「入札工事の見積資料に関する質問回答書」

工事名：舞その他第6号

舞鶴市 財務部 資産マネジメント推進室

(仮称)舞鶴市立中央図書館新築工事

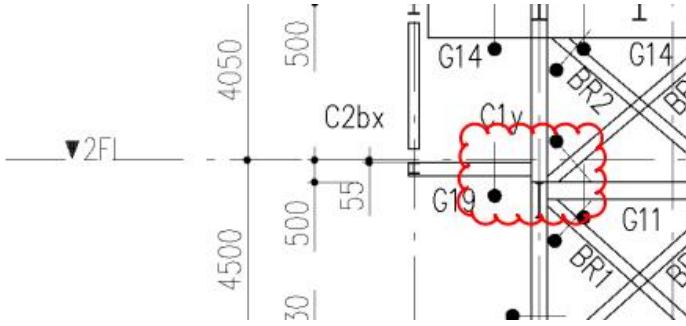
番号	内訳表 番号	仕様書項	図面番号	質問内容	回答
107			S-009 S-027	2階伏図のB17に継手が有りますが、鉄骨継手リストに見当たりません、継手リストを御指示下さい。	追記します。別添資料2参照。
108			S-013 S-030 S-031	X4通り・X8通り軸組図に於いて、下記赤雲枠内のような納まり（両側の梁で段差がある）がありますが、梁段差部詳細図にあるような特殊な納まりでは無いと考えて宜しいでしょうか。 特殊な納まりになる場合は、納まり詳細の分かる構造図を御指示下さい。 	段差部（Y2通りY13通り）で柱がある箇所は、通常の柱梁接合部です。

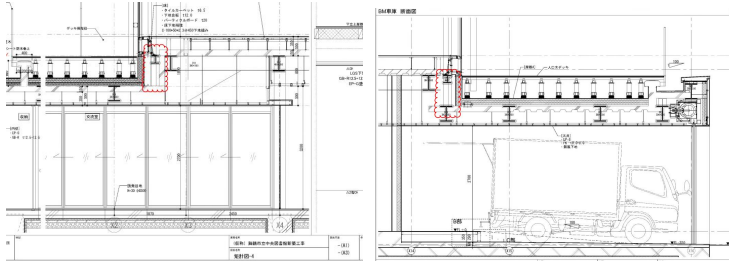
番号	内訳表 番号	仕様書項	図面番号	質問内容	回答
109			A-038 A-039	矩形図4及び矩形図5 (BM書庫)に於いて、下記赤雲枠内に鉄骨部材の図示がありますが構造図に図示がありません。必要と考えるので、詳細の分かる構造図を御指示下さい。 	サッシ受け用のH型鋼となります。ACW1.2に合わせ配置いたします。サイズは200*200*8*12となります。
110			A-049	平面詳細図10(PHF)に於いて、キュービクル置場にグレーチング床板の図示がありますが根太の記載がありません。根太は不要と考えて宜しいでしょうか。 必要な場合は鋼材詳細と割付をそれぞれ御指示ください。	メンテナンス時のみの利用となり、利用頻度が低いため不要とお考えください。

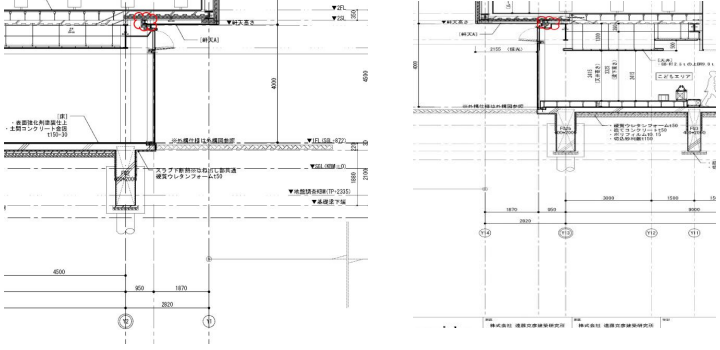
番号	内訳表 番号	仕様書項	図面番号	質問内容	回答
111			A-053 ~055	断面詳細図2(イ-2)及び断面詳細図3(ロ-1)に於いて、下記赤雲枠内に鉄骨部材の図示がありますが構造図に図示がありません。必要と考えますので、詳細の分かる構造図を御指示下さい。 	質疑109同様です。 サッシ受け用のH型鋼となります。ACW1.2に合わせ配置いたします。サイズは200*200*8*12となります。

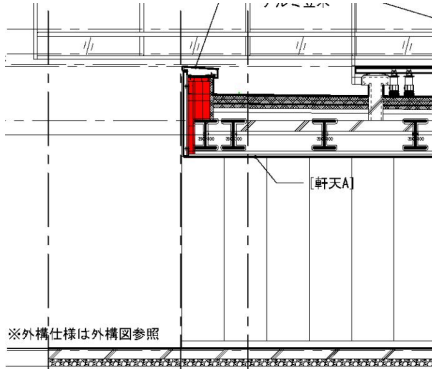
番号	内訳表 番号	仕様書項	図面番号	質問内容	回答
112			A-056他	断面詳細図5(ハ-1)他に於いて、下記赤雲着色部のようにパレット下地鉄骨の記載がありますが詳細が不明です。鉄骨部材や納まり詳細の分かる図面を御指示下さい。 	A-058A部と同様の構成となります。参照ください。
113			A-068～070	EV詳細図に於いて、間柱 H-250x250の記載がありますが、RC取合の柱脚詳細が不明です。下記のように考えて宜しいでしょうか。 ・アンカーボルト：2-M16 L320(SS400) ・ベースプレート：PL-16 300 X 300(SS400) ・ベースモルタル：厚み30	・アンカーボルト：4-M16 L=35d=560(SS400) ・ベースプレート：PL-16 300 X 300(SS400) ・ベースモルタル：厚み30としてください。

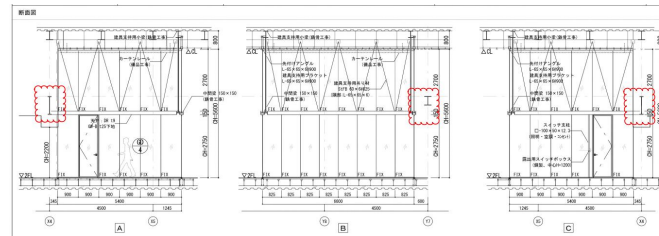
番号	内訳表 番号	仕様書項	図面番号	質問内容	回答
120			A-54他	ハイスайд及びハト小屋関連の鉄骨部材に於いて、横梁：H-194x150x6x9の記載がありますが、仕口詳細が不明です。仕口詳細をご指示ください。	剛接合としてください。 その際、スチフナP L-12としてください。 溶接詳細は、S-20,21に記載の要領を参照ください。
121			A-073	グループ学習室の断面図に於いて、中間梁 H-150x150を受ける鉄骨梁の図示(下記赤雲枠内)がありますが、構造図には該当する部材の記載がありません。意匠図が正と考えるので、鉄骨梁の詳細及び配置が分かる構造図をご指示ください。	中間梁は吊材にて構成となります。受けはございません。

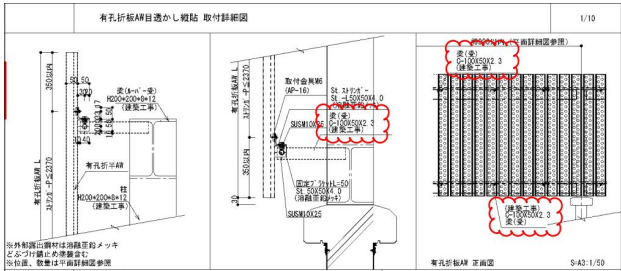
番号	内訳表 番号	仕様書項	図面番号	質問内容	回答
122			A-140他	屋上設備スペースにある有孔折板AW透かし縦貼を受ける鉄骨下地(下記赤雲枠内)の割付ピッチが不明です。ピッチ600で見込むと考えて宜しいでしょうか。 	ピッチ1000にてお見込みください。

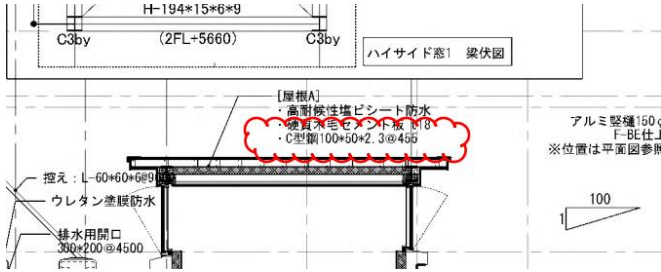
番号	内訳表 番号	仕様書項	図面番号	質問内容	回答
123			A-54他	ハイサイド1の屋根A部に母屋（下記赤雲枠内）の図示がありますが、ハイサイド2の屋根A部にも下記母屋が必要と考えて宜しいでしょうか。 また鉄骨梁取合については、GPL-6(SS400)、中ボルト2-M12と考えて宜しいでしょうか。 	お見込みの通りです。

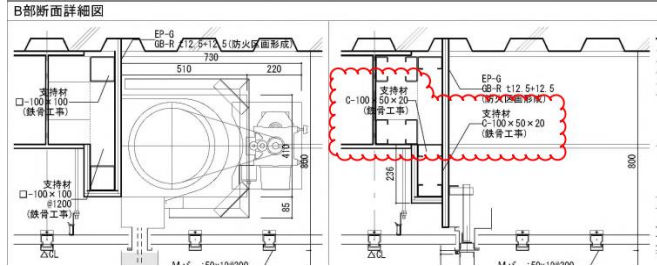
番号	内訳表 番号	仕様書項	図面番号	質問内容	回答
124			A-144	部分詳細図7（シャッター）に於いて、下記赤雲枠内の鉄骨部材の記載がありますが、該当範囲が不明です。該当範囲をご指示ください。 	SS-3延長のSD11（Y6-Y7間）箇所となります。
125			A-144 A-145	部分詳細図7・8（シャッター）に於いて、支持部材：□-100×100の記載がありますが、特記無き限り□-100×100×2.3(STKR400)と考えて宜しいでしょうか。	お見込みの通りです。

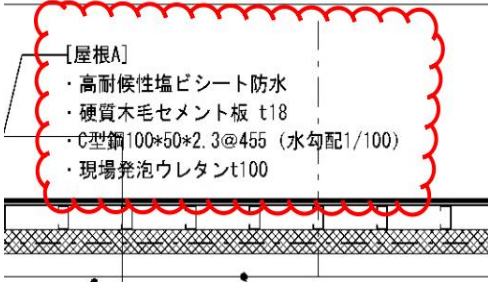
番号	内訳表 番号	仕様書項	図面番号	質問内容	回答
150			A-017 A-030 A-036	ハイサイドライト屋根仕上について、屋根伏図では屋根Aと図示されておりますが、矩計図-2（下図赤雲部）には屋根Bの様子が図示されております。矩計図-2を正として、ハイサイドライト屋根（X11/Y2通り、X5-6/Y12通りの2箇所）の仕上は、屋根Bと読み替えて宜しいでしょうか。 	お見込みの通りです。
151			A-066	塔屋階段室の屋根には、ハト小屋に倣い、野地板：高圧木毛セメント板 t 25を見込むと考えて宜しいでしょうか。	お見込みの通りです。

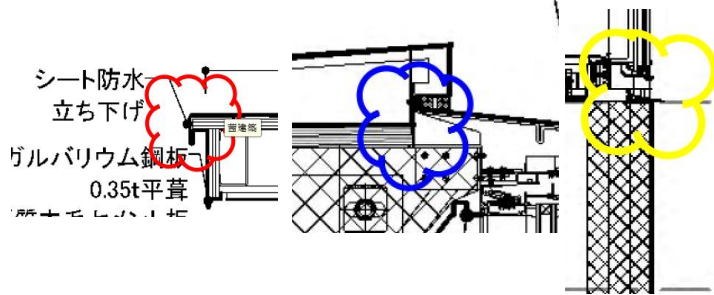
番号	内訳表 番号	仕様書項	図面番号	質問内容	回答
152			A-036 A-037	シート防水押え金物について、下記①～③の部位には、アルミ製L-30×15×2を見込むと考えるて宜しいでしょうか。 ①ハイサイドライト屋根 立下り部 (下図赤雲部) ②笠木下巻込部 (下図青雲部) ③2F、1F屋根シート防水立上り(RC露出面ではない部分) (下図黄雲部) 	お見込みの通りです。

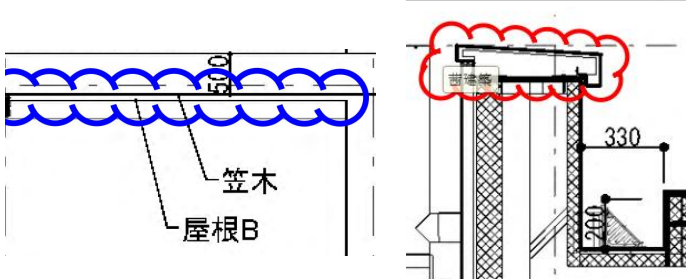
番号	内訳表 番号	仕様書項	図面番号	質問内容	回答
153			A-030 A-037	屋根伏図Y9通り、ハイサイド屋根にて（下図青雲部）W50程度の屋根Bの図示がございますが、矩計図-3（下図赤雲部）では立上りから笠木となっており、W50の屋根Bはございません。下記のように考えて宜しいでしょうか。 ・矩計図-3、下記右図(赤雲部)を正とし、笠木下に屋根B仕上を見込む 	屋根Bが誤記となります。笠木にてお見込ください。

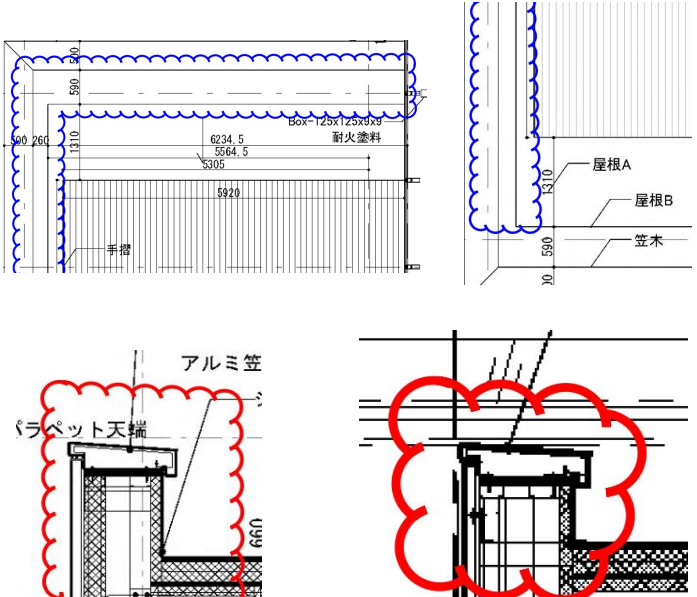
番号	内訳表 番号	仕様書項	図面番号	質問内容	回答
154			A-030 A-044 A-056	平面詳細図-5(2F)屋根にて、X1通り、Y13通りに（下図青雲部）W590、W260の屋根Bが図示されておりますが、矩計図-4、断面詳細図-5（下図赤雲部）では立ち上がりから笠木となっており、W590、W260の屋根Bはございません。下記のように考えて宜しいでしょうか。 矩計図-4、断面詳細図-5を正として、笠木下に屋根B仕上を見込む。 	屋根Bが誤記となります。笠木にてお見込ください。

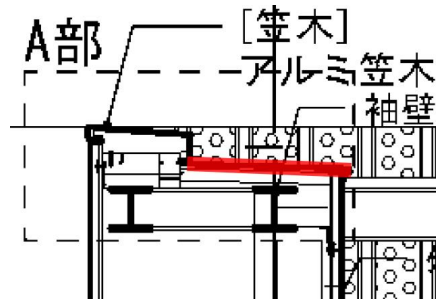
番号	内訳表 番号	仕様書項	図面番号	質問内容	回答
159			A-058 A-030 A-066	2階屋根立上り頂部の納まりについて、断面詳細図-7とA部詳細図で形状が相違しております。断面詳細図・屋根伏図・階段詳細図-3を参照して、下記①～③のように考えて宜しいでしょうか。 ①形状はA部詳細図（笠木W1050+笠木W250）ではなく、断面詳細図-7（笠木W500+屋根W800）を正とする。 ②笠木横の屋根（下図赤線部）の仕上げは、屋根C（ハト小屋）に倣い、ガルバリウム鋼板+ゴムアスファルトルーフィング+高圧木毛セメント板t25とする。 ③笠木・屋根下の鉄骨下地はA部詳細図を正とする。	①お見込みの通りです。 ②お見込みの通りです。 ③お見込みの通りです。

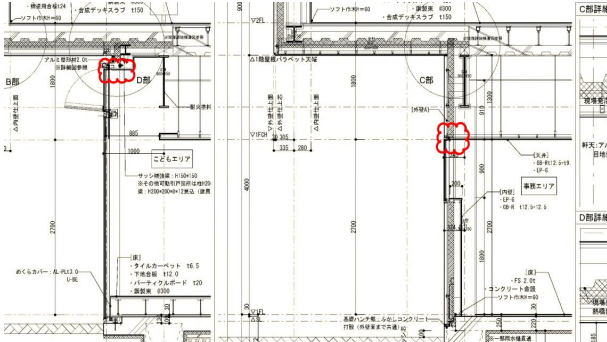
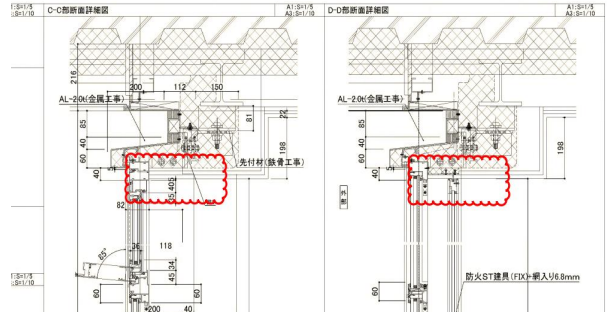
番号	内訳表 番号	仕様書項	図面番号	質問内容	回答
197			A-035 A-132	サッシ廻りの納まりついて、赤雲部のように額縁の無い納まりが図示されておりますが、サッシ～天井材の取合は水切り目地 アルミ加工(コの字)15*15通し を見込むと考えて宜しいでしょうか。 <A-035図>  <A-132図> 	サッシ側に結露受けを計画している為上部への結露受けは不要です。

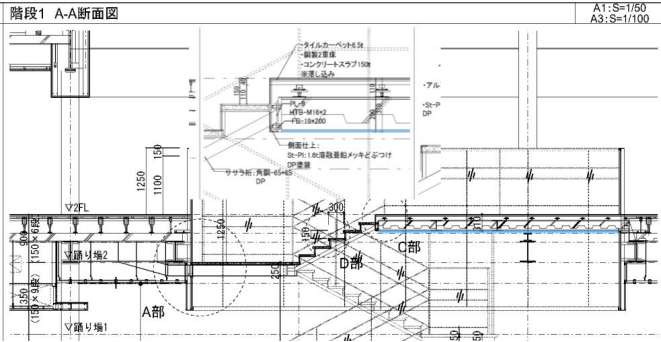
番号	内訳表 番号	仕様書項	図面番号	質問内容	回答
235			A-064	階段1のデッキ表し部について、下記範囲（青線）の仕上の有無が不明です。デッキ表しと考えて宜しいでしょうか。仕上が必要となる場合は御指示下さい。 	デッキ現しとお考えください。
236			A-016	2階貴重書庫/一般書庫について、内部仕上表の備考欄にて「固定棚」とあります。別途工事と考えて宜しいでしょうか。 建築工事で見込む場合は、仕様詳細を御指示下さい。	お見込みの通り、別途工事とお考えください。

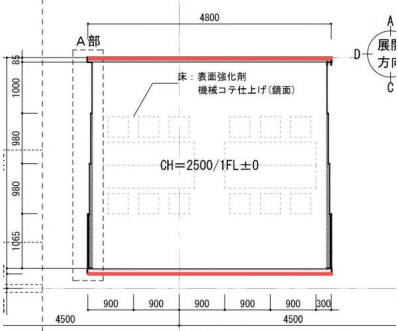
番号	内訳表 番号	仕様書項	図面番号	質問内容	回答
238			A-072	マグネットボードt3.4について、下記項目を御指示下さい。 ①市民活躍ルーム詳細図のA部詳細図にて、明記されていますが、仕様詳細及びメーカー品番が不明です。御指示下さい。 ②必要となる範囲が不明確です。Y4・5通りの壁面全面（H3200まで）に見込むと考えて宜しいでしょうか。 	①シンコール 不燃マグボードスタンダード 同等品 ②H2500までが壁面となります。H2500までで願います。
239				水廻りに見込むシーリングについて、特記なき限り下記の様に考えて宜しいでしょうか。 ・仕様：シリコーン（SR-1）防カビ剤入 ・サイズ：10×10	お見込みの通りです。

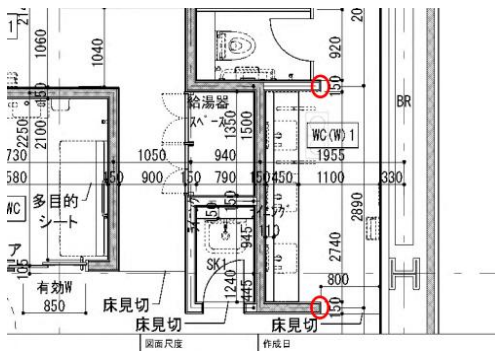
番号	内訳表 番号	仕様書項	図面番号	質問内容	回答
243			A-041	1階WC (W) 1他の袖壁端部（赤丸部）について、納まりが不明です。一方枠が必要とし、仕様は下記の様に考えて宜しいでしょうか。 - 仕様：スチールt1.6 曲げ加工 - 断面サイズ：150×25 - 表面塗装：SOP 	お見込みの通りです。
244			A-040 A-079	1階親子WCについて、出入口にスイングドアが明記されていますが、仕様詳細が不明です。御指示下さい。	LSD10の仕様をウエスタンドアとして読み替え
